# Dictamen Técnico del Proyecto de Exploración Chalabil (nuevo)

MAYO 2013

En este documento se presenta el resultado del análisis realizado por la Comisión Nacional de Hidrocarburos (en adelante, CNH o Comisión) relacionado con el proyecto de exploración Chalabil, el cual es clasificado por Pemex como un proyecto nuevo.

Figura 5. Resolutivos ambientales del proyecto Chalabil

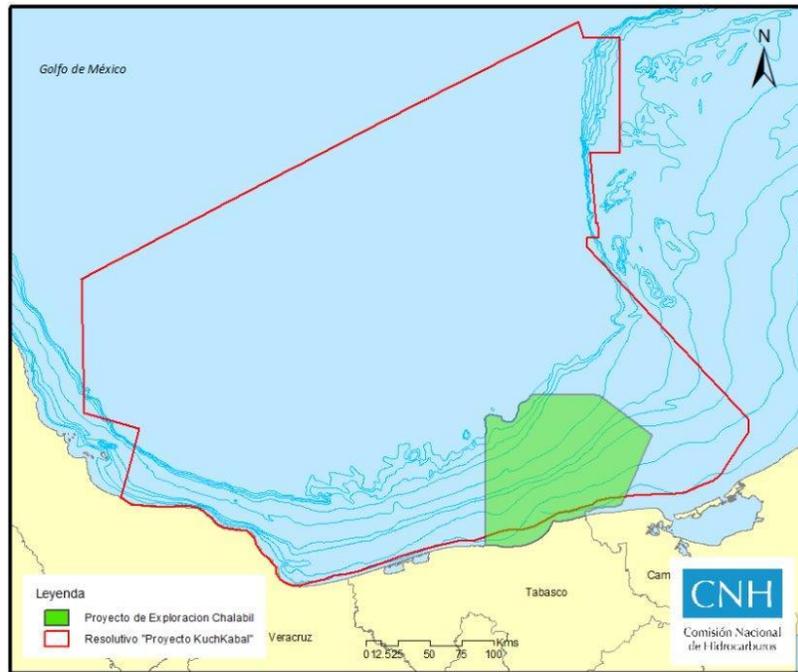
En la información presentada a esta Comisión, Pemex señala que el oficio resolutivo emitido por la Secretaría de Medio Ambiente y Recursos Naturales (SEMARNAT) correspondiente al proyecto de exploración Chalabil, se encuentra bajo el nombre del proyecto Kuchkabal con oficio resolutivo S.G.P.A./DGIRA.DDT.0041.06, emitido el 17 de enero de 2006, figura 5

- d) Se destaca que el oficio resolutivo de referencia recomienda que dada la magnitud del proyecto, es necesario presentarlo por etapas para evaluarlo en materia de impacto ambiental.
- e) Es necesario incluir en la información que se presente a la Comisión la relación de coordenadas de los pozos a perforar y las del área avalada ambientalmente, para facilitar la ubicación del proyecto.
- f) Se considera necesario que Pemex informe a la Comisión sobre cualquier cambio o modificación a las autorizaciones ambientales presentadas.
